总平面图 变更前

总平面图 变更后

变更内容:

9#楼1-1剖面图 1:200

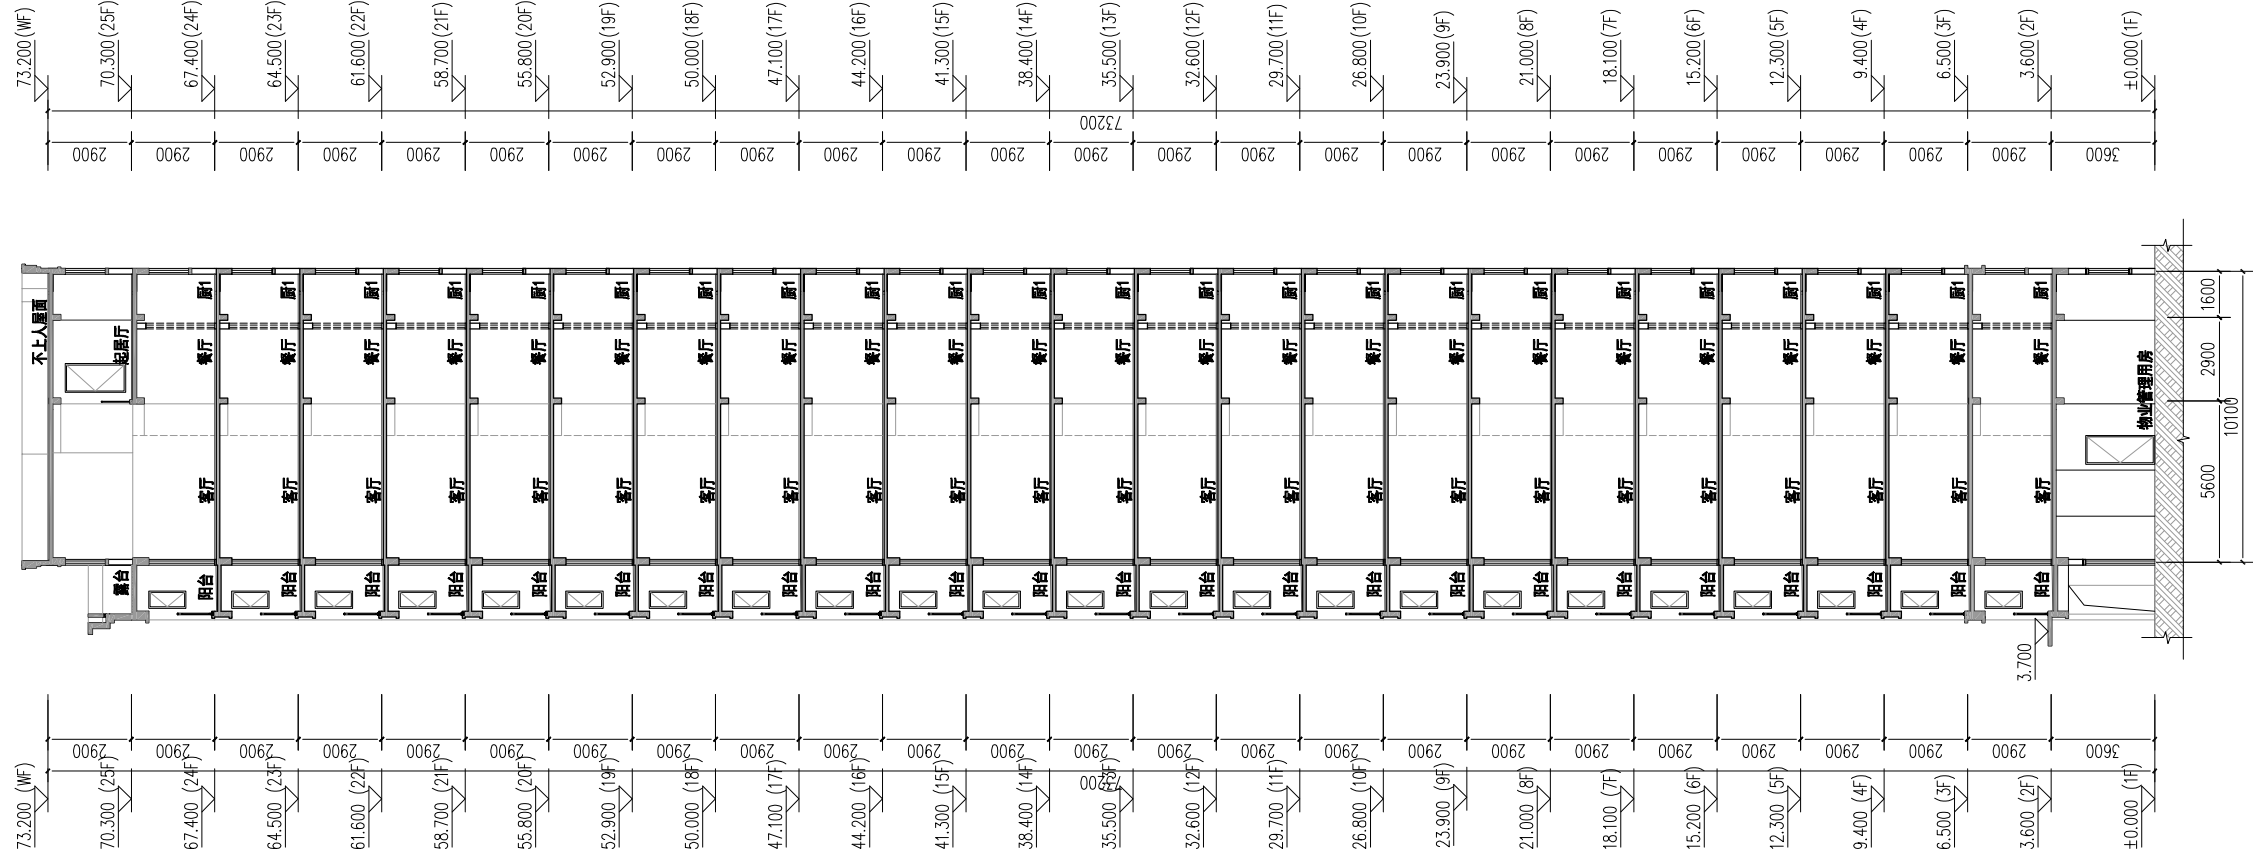
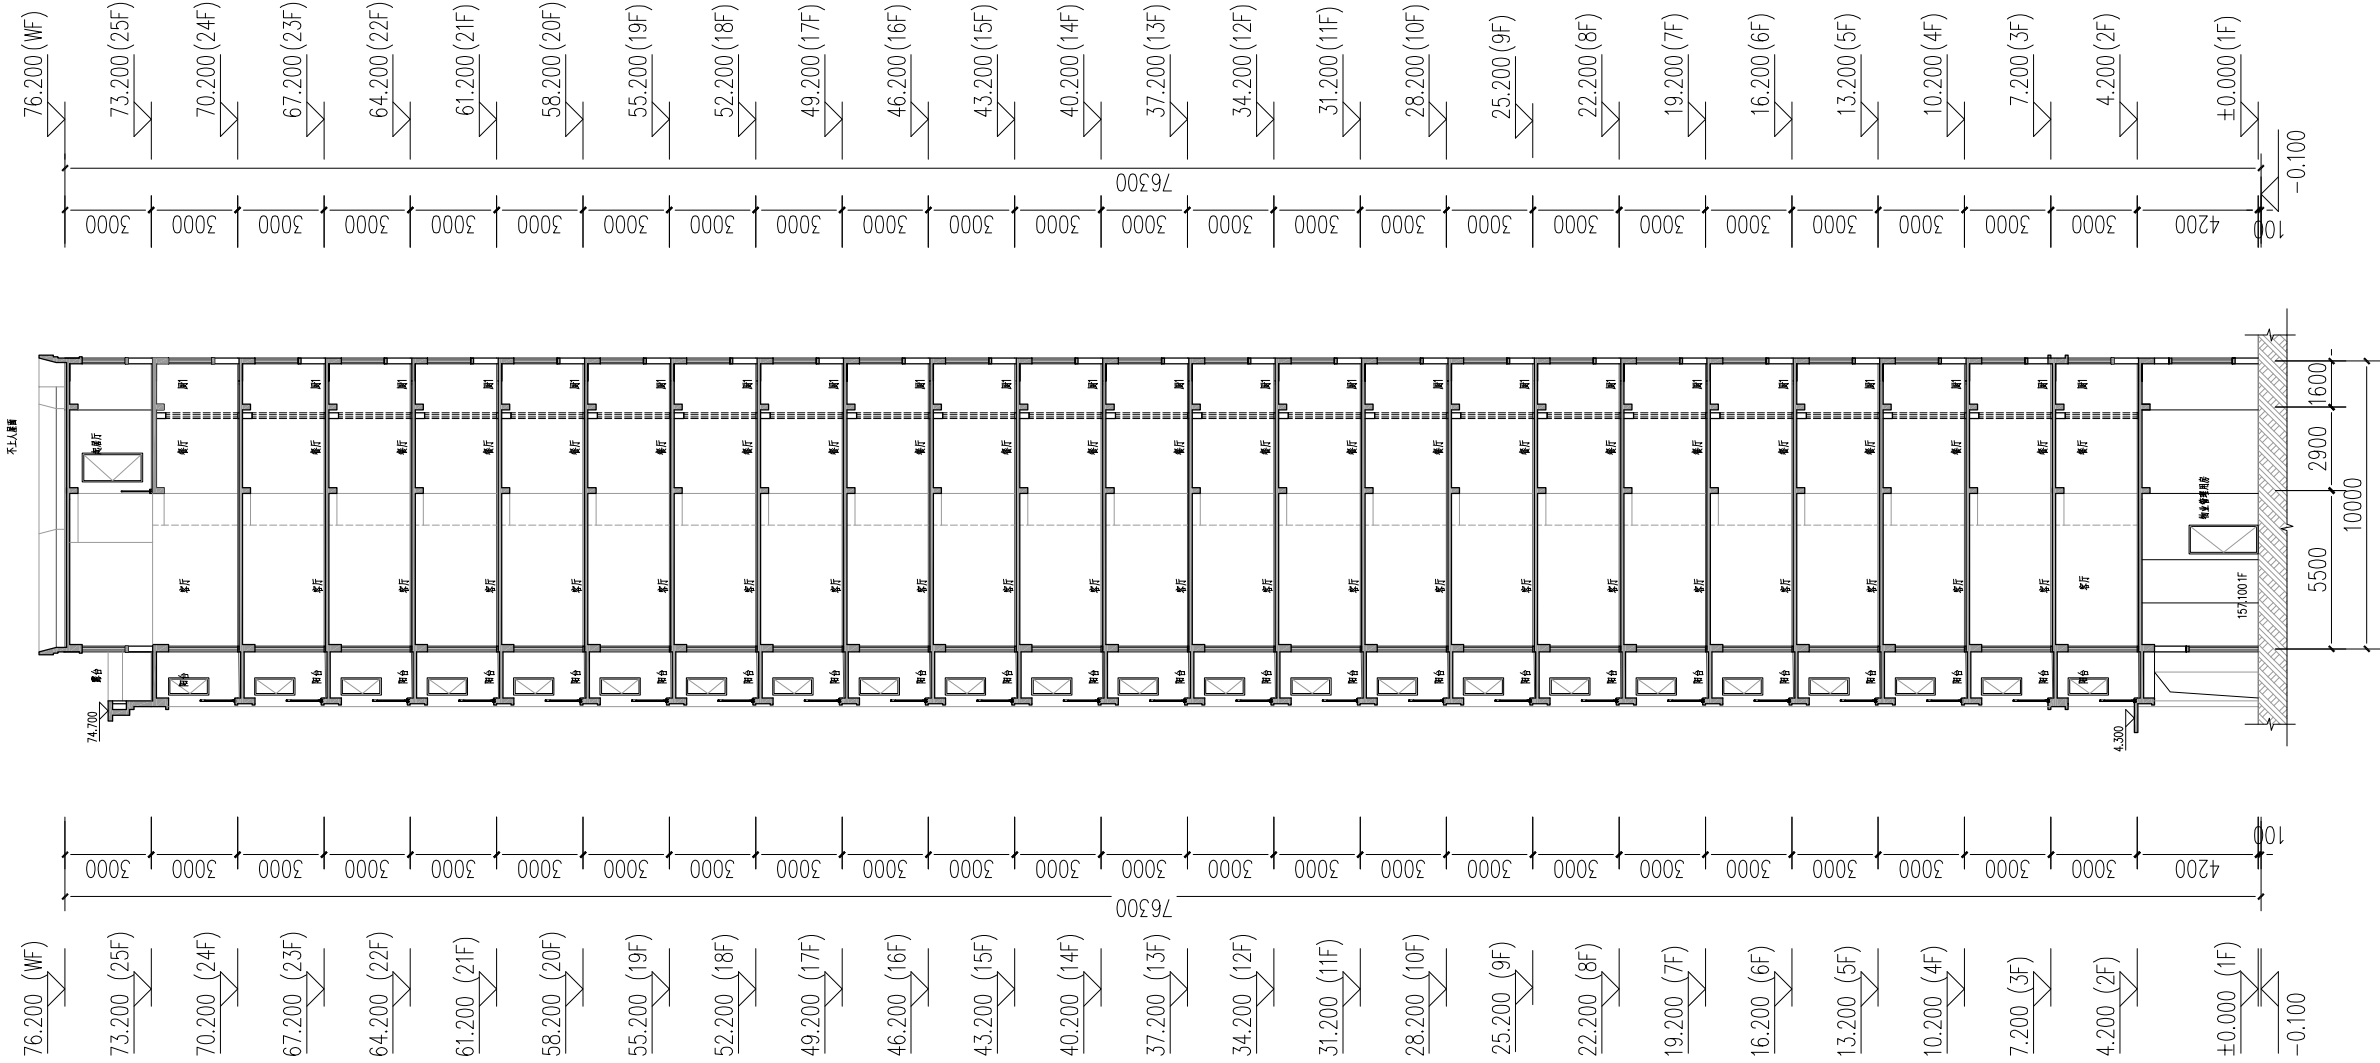
变更内容：
1:一层层高由3.6米改为4.2米，二层至二十五层层高由2.9m改为3.0m，剖面尺寸相应修改。

10#楼一层平面图 变更后

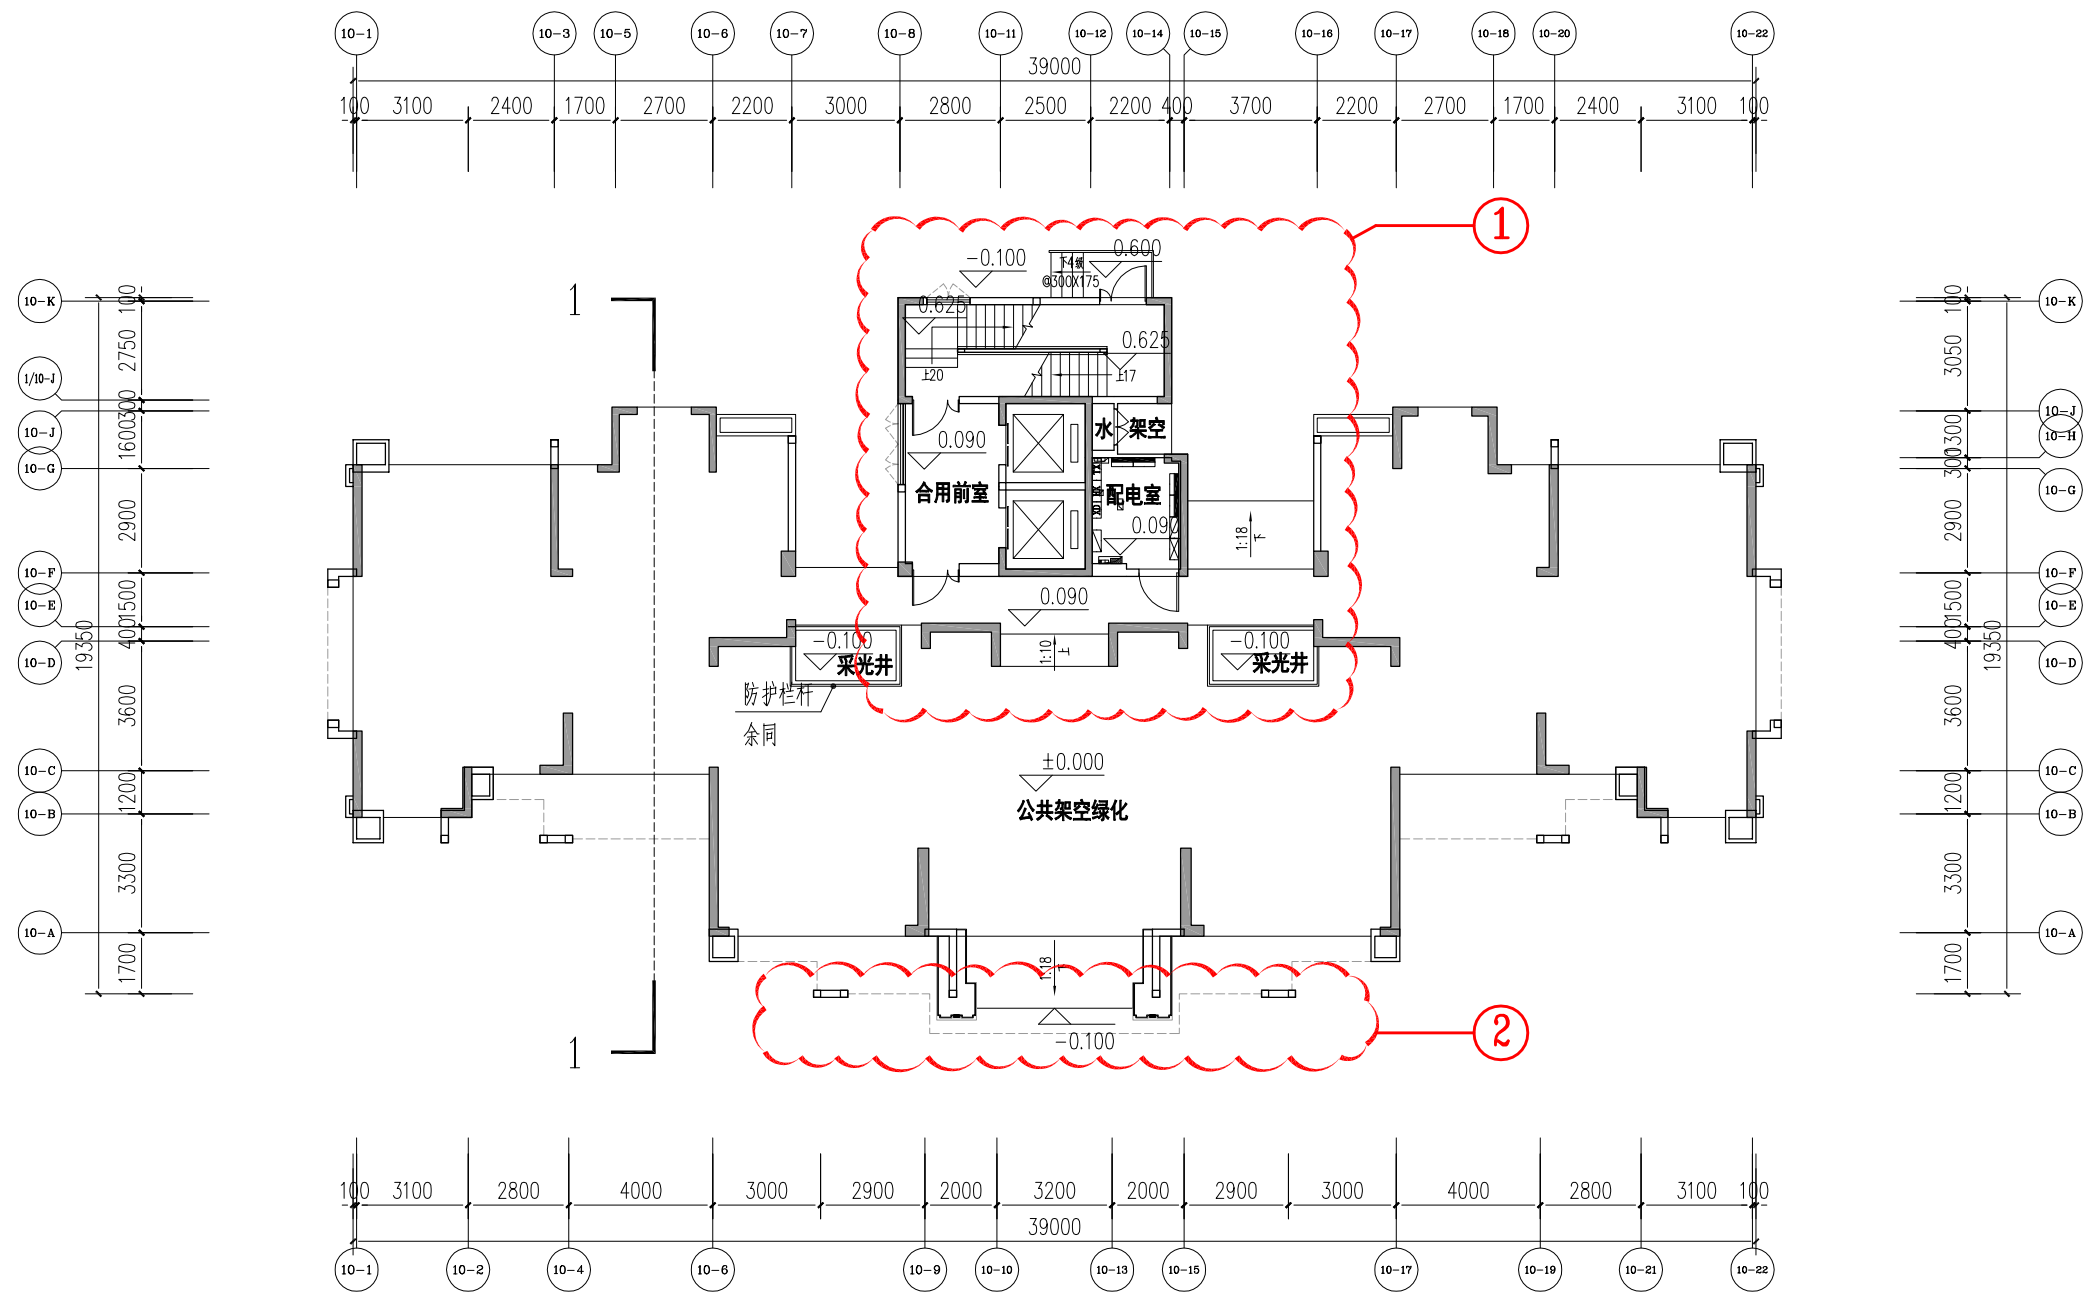
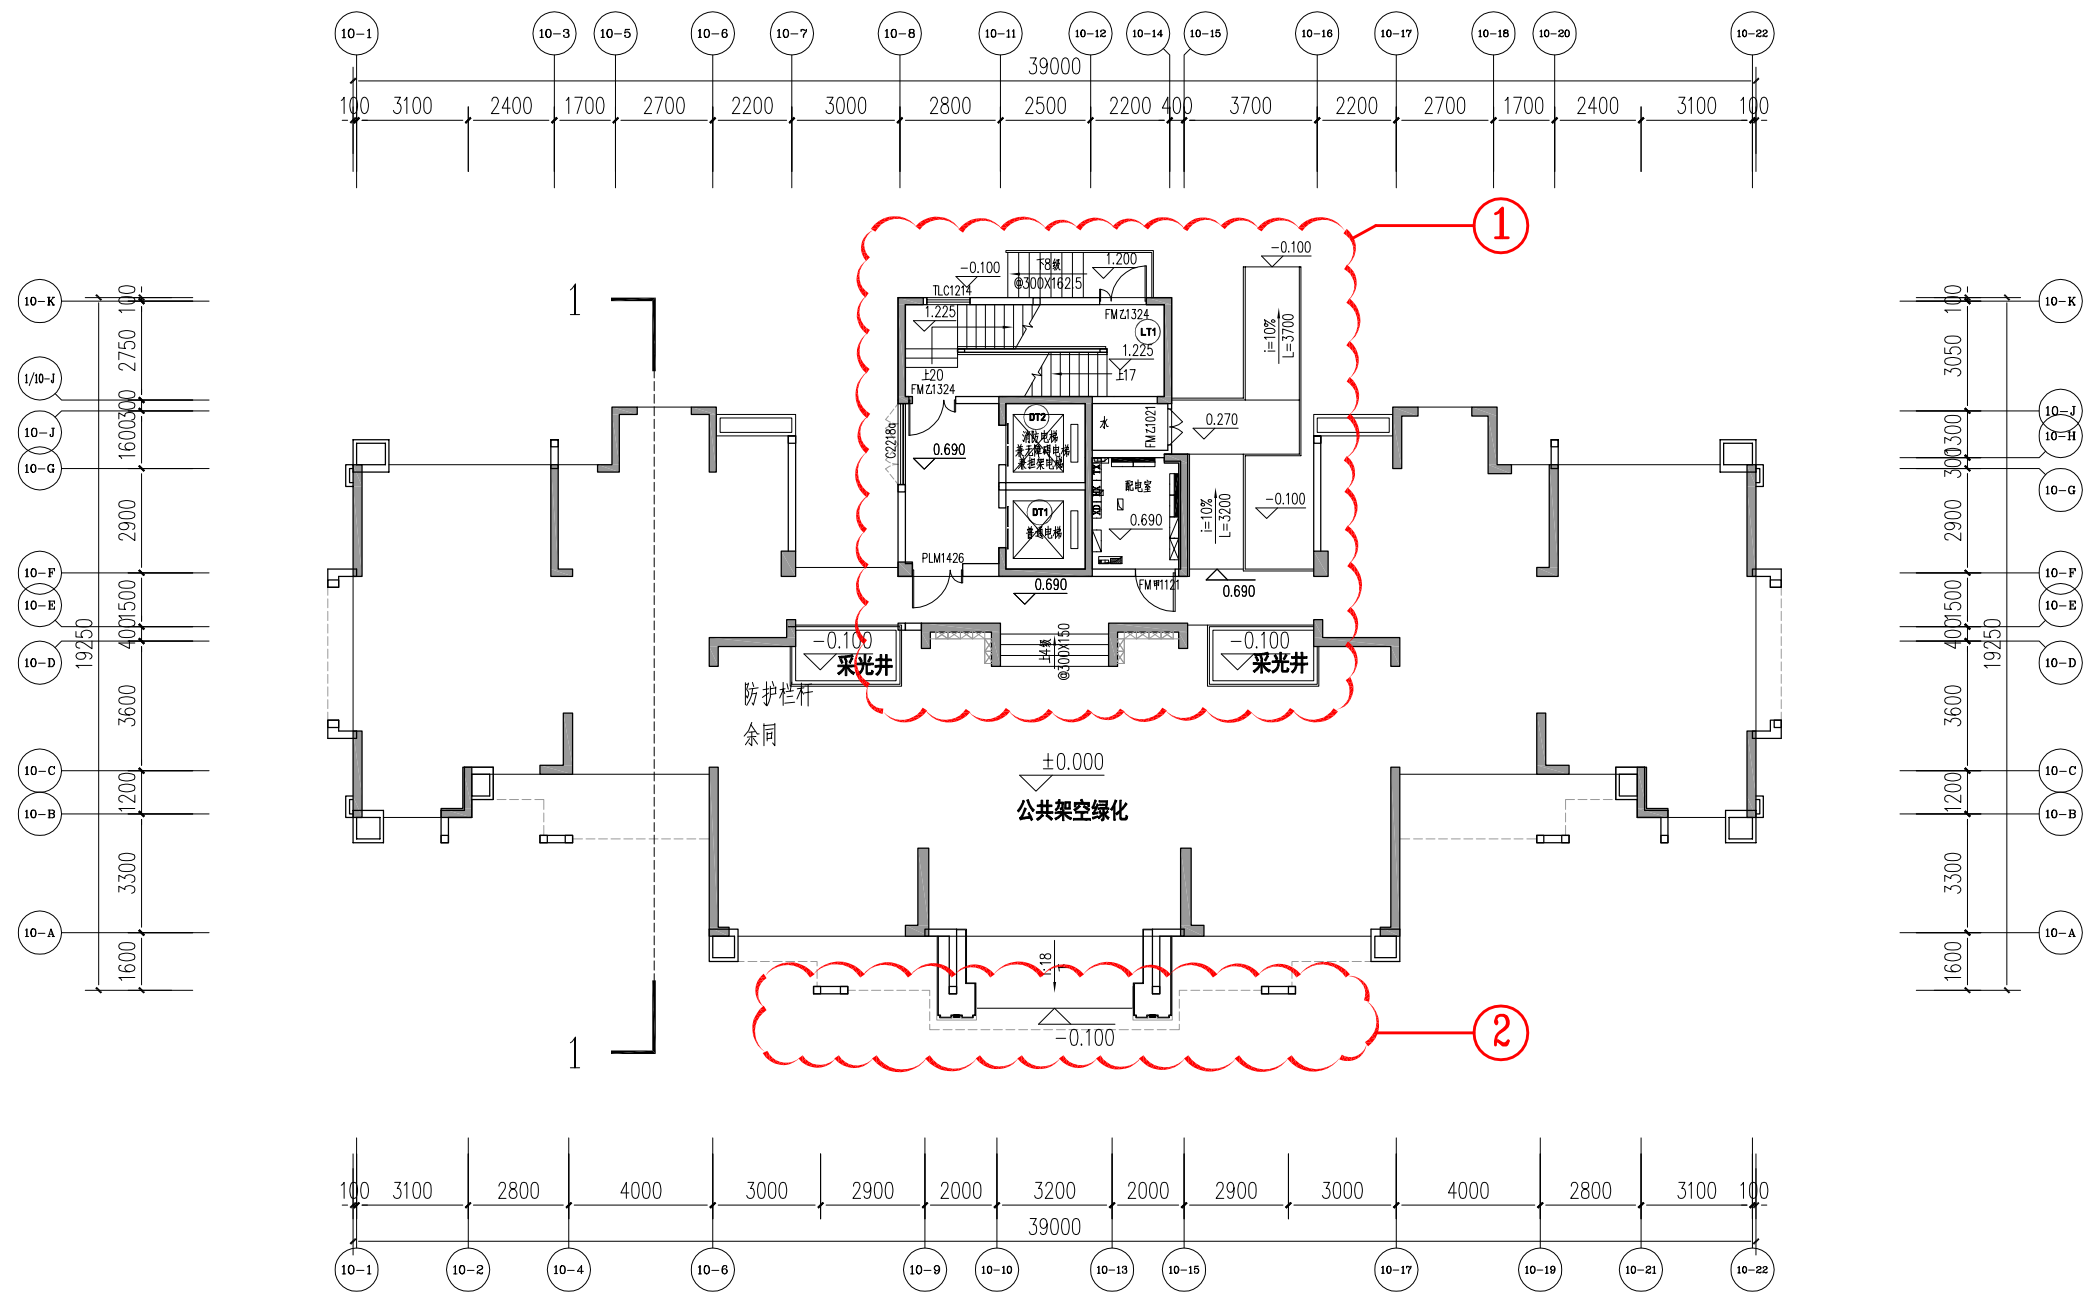
1:一层层高由3.6米改为4.2米, 楼梯踏步及无障碍坡道相应修改, 水井墙体外移至10-14轴处。

2: 此区域造型向10-A轴移100。
